**Mémoire
présenté aux audiences du
Bureau d'audiences publiques sur l'environnement concernant
le projet de remodelage de la rivière Lorette –
secteur du Boulevard Wilfrid-Hamel
à Québec et L'Ancienne-Lorette**

Alain Gagné
Juin 2017

OBJET : Impacts du remodelage de la rivière Lorette pour les résidents

Figure 1 - Implantation du mur présentée - Juin 2016.

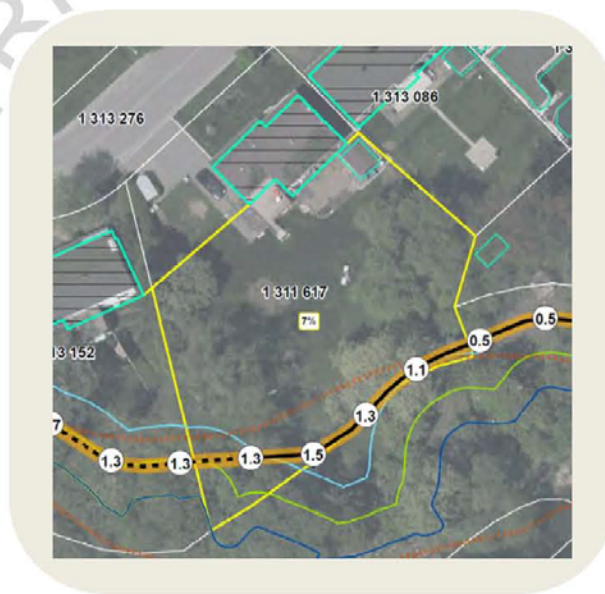
- 1) L'installation du mur anti-crue de 1.1 à 1.5 mètre de haut ([fiche de propriété](#), page 11) tel que planifié jusqu'à maintenant sur mon terrain entraînerait la perte de plusieurs arbres dont certains ont plus de 50 ans ([voir photos](#), page 12).
- 2) Cela entraînerait aussi un rétrécissement pour l'écoulement de la rivière car la partie inondée de mon terrain constitue en soi une plaine inondable pouvant contenir une quantité considérable l'eau.
- 3) Bien entendu, le mur anti-crue me priverait d'une vue peu commune sur la rivière et viendrait réduire de beaucoup la beauté de mon terrain.
- 4) Selon les plans du promoteur 1, l'érection de mur anti-crue est prévue de l'amont vers l'aval ce qui pourrait limiter énormément l'accès à la rivière pour effectuer le remodelage prévu.

5) De surcroît, l'installation d'un tel mur diminuerait énormément la valeur de mon immeuble **puisque l'installation du mur anti-crue traversant mon terrain est un impact majeur, important et permanent qui N'EST PAS NÉCESSAIRE.**

Au moment de la confection du muret anti-crue, j'aimerais que soit considérée la possibilité d'ériger le muret aux limites latérales de mon terrain jusqu'à la hauteur nécessaire pour éviter un débordement par-dessus l'ensemble du muret. [Voir la suggestion 1](#), page 13.
